【改善箇所説明図 ⑤】

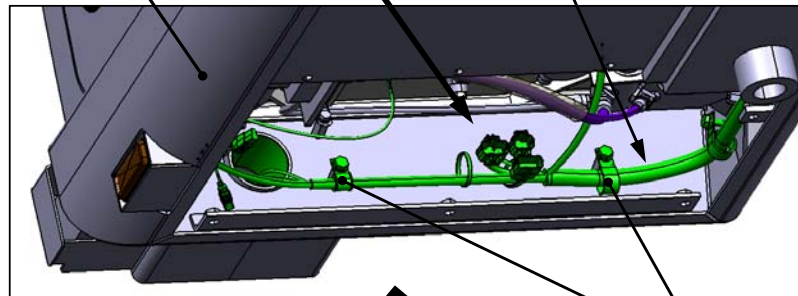
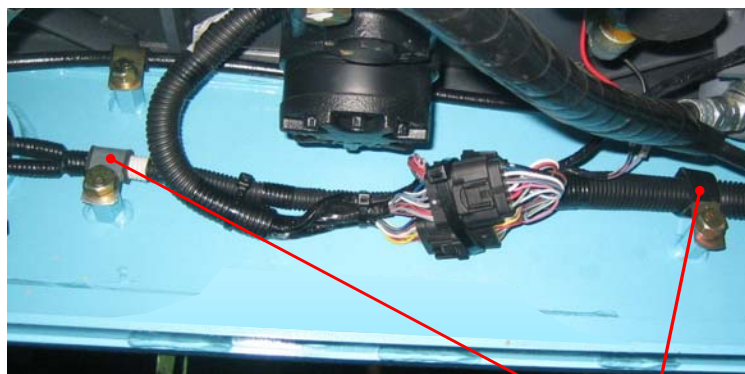
基準不適合発生箇所

電気配線の取付が不適切なため、運転者席下部のフレームと接触するものがある。そのため、そのままの状態で使用を続けると、車体の振動等により配線が損傷し、最悪の場合、方向指示器が作動しなくなるおそれがある。

全車両、電気配線の固定位置を変更する。また、電気配線を点検し、摩耗しているものは新品と交換する。

識別：電気配線の固定位置で識別する。
